Budowa budynku usługowego „Krakowskie Centrum Muzyki” przy ul. Piastowskiej w Krakowie w ramach Rządowego Funduszu Polski Ład: Programu Inwestycji Strategicznych.

Dotyczy: postępowania nr 7/2022, na wyłonienie Wykonawcy robót budowlanych w zakresie realizacji inwestycji pn.: Budowa budynku usługowego „Krakowskie Centrum Muzyki” przy ul. Piastowskiej w Krakowie.

PYTANIA I ODPOWIEDZI, MODYFIKACJE DO TREŚCI SWZ

Pytanie nr 217:

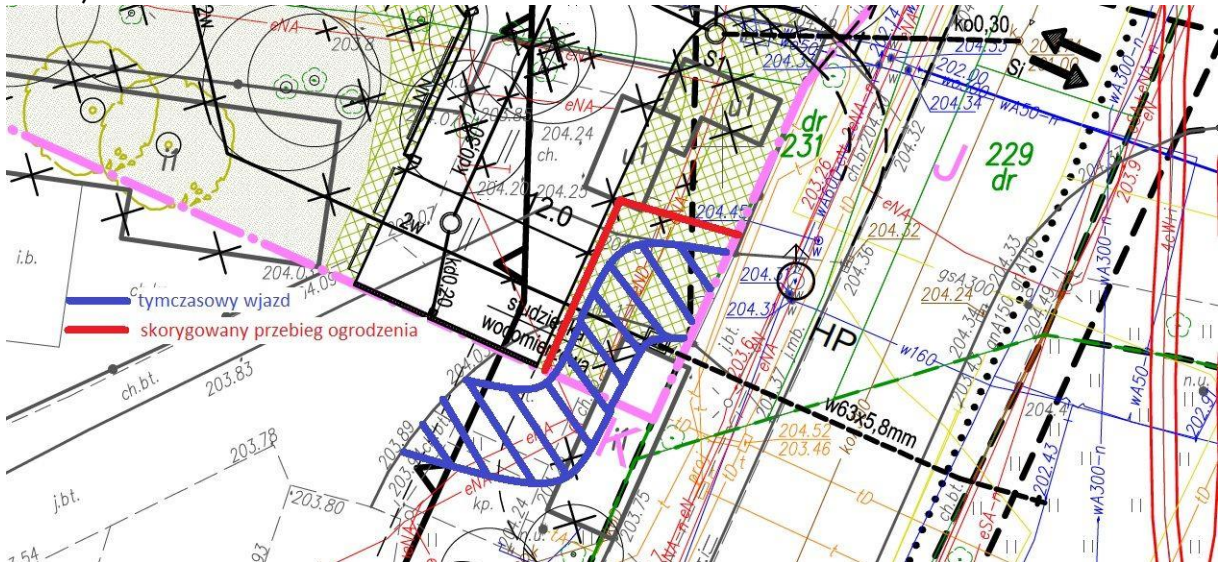
Prosimy o informację czy w zakresie oferty jest rozbiórka istniejących w terenie punktów elektrycznych i tymczasowego oświetlenia w terenie. Jeżeli tak to prosimy o skorygowanie tabeli ofertowej i udostępnienie dokumentacji.

Zamawiający informuje, iż rozbiórka istniejących w terenie punktów elektrycznych i tymczasowego oświetlenia w terenie jest w zakresie oferty. Stosowna dokumentacja była załącznikiem do SWZ a tabela ofertowa posiada pozycje dotyczące demontażu istniejącej infrastruktury.

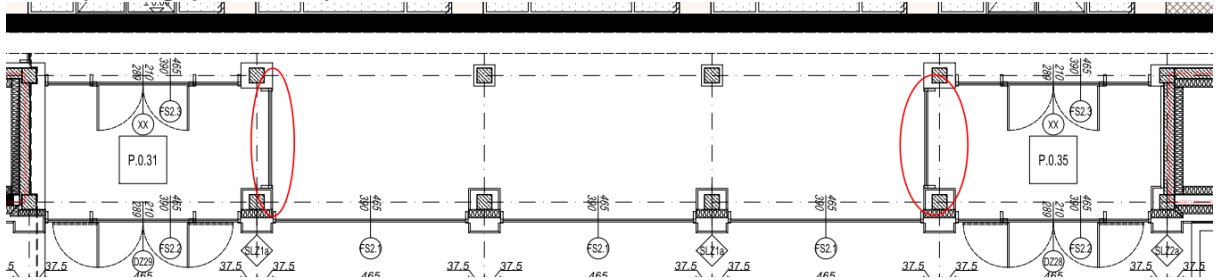
Jakie okucia należy przyjąć w poszczególnych drzwiach. Wg załączonej tabeli z

zestawieniem drzwi, prawie wszystkie drzwi wyposażone są w klamki obustronne. Natomiast w opisie dotyczącym okuć, pojawiają się dźwignie antypaniczne, kontrola dostępu, bez wskazania których to drzwi może dotyczyć.

Zamawiający informuje, iż udostępnione zestawienie drzwi zewnętrznych KCMPW-SSO-A-Z-002-WA2 określa jednoznacznie wyposażenie w okucia poszczególnych drzwi.

Pytanie nr 264:

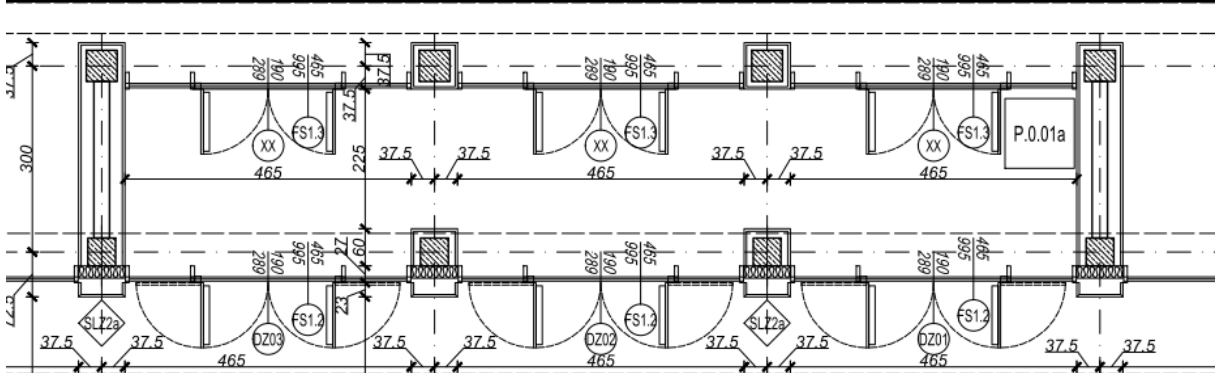
Prosimy o potwierdzenie, że w wycenie w FS1.3 nie należy uwzględniać drzwi oznaczonych XX.
